工程指示 / 要求簡箋(E.I.)

工程指示編號：EI / 1870

工程名稱：觀塘 裕民坊平台

工程項目：廠用玻璃 BM 和加工圖(天窗位置)

名稱	玻璃加工圖	制圖	黃漢卿	2020.2.25	修改	A	
材料		復核			日期	5.26	
顏色		批准			圖號	J837-SK-GL4

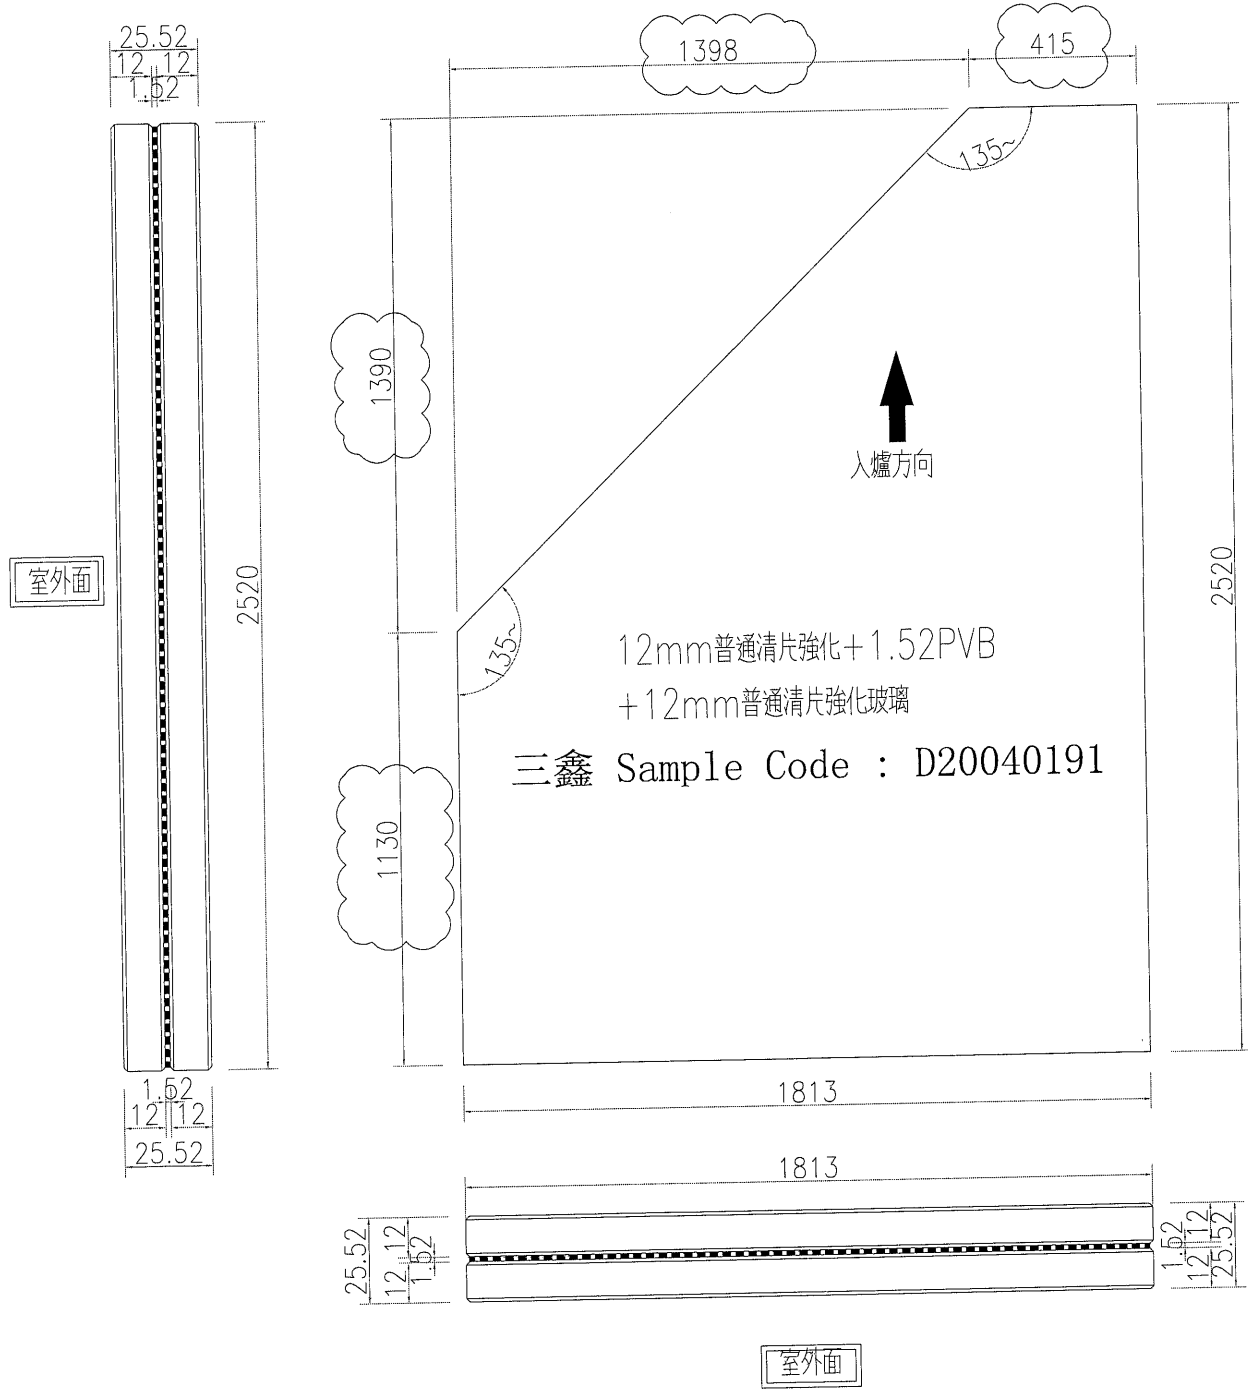
原E11796/20

名稱	玻璃加工圖	制圖	黃漢卿	2020.2.25	修改	A		
材料		復核			日期	5.26		
顏色		批准			圖號	J837-SK-GL5

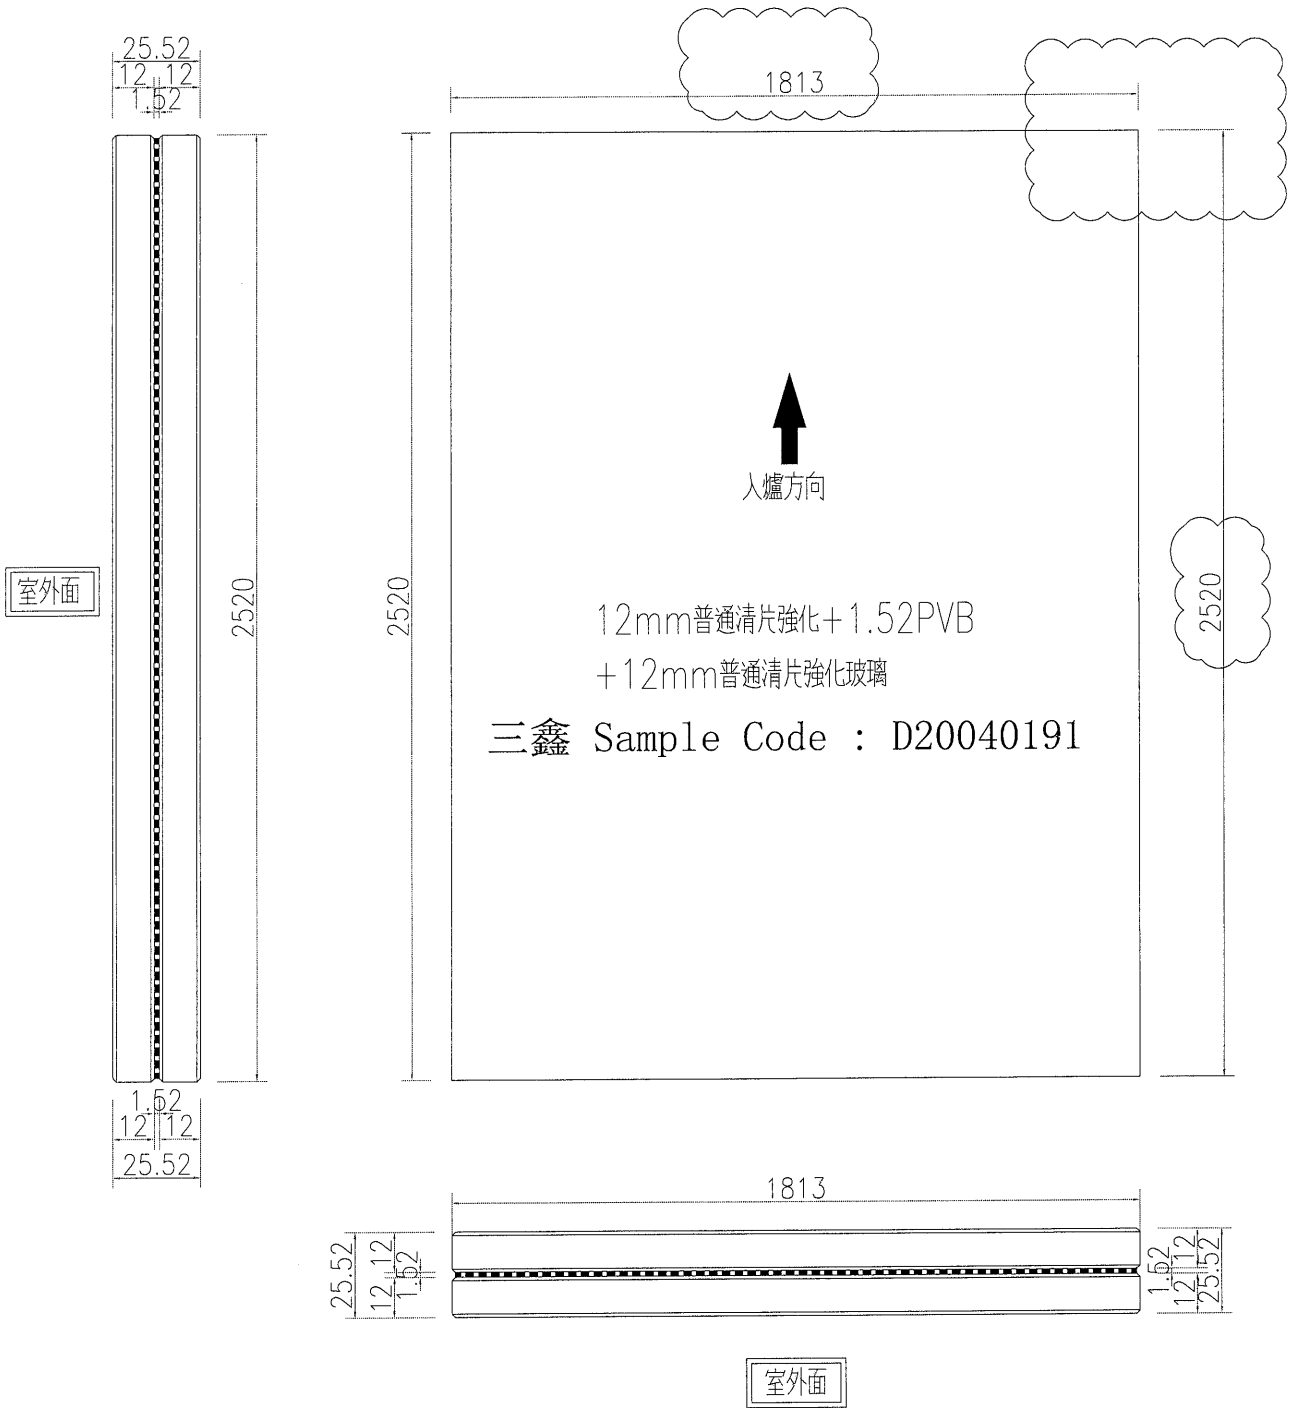
原E11796/20

名稱	玻璃加工圖	制圖	黃漢卿	2020.2.25	修改	A		
材料		復核			日期	5.26		
顏色		批准			圖號	J837-SK-GL6

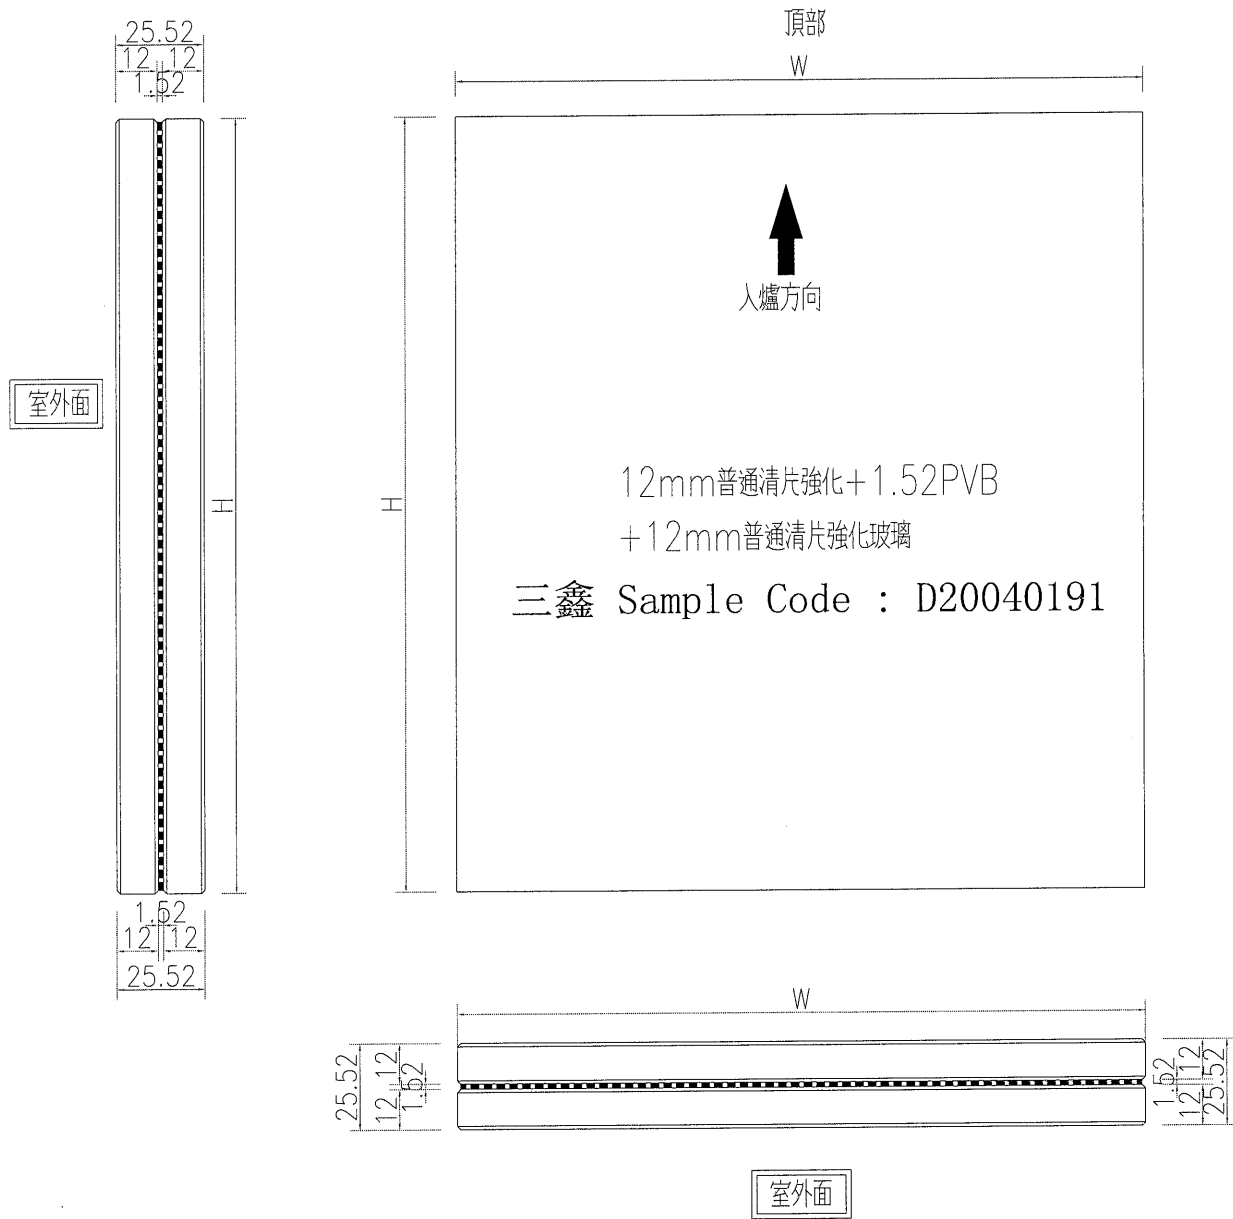
原E11796/20
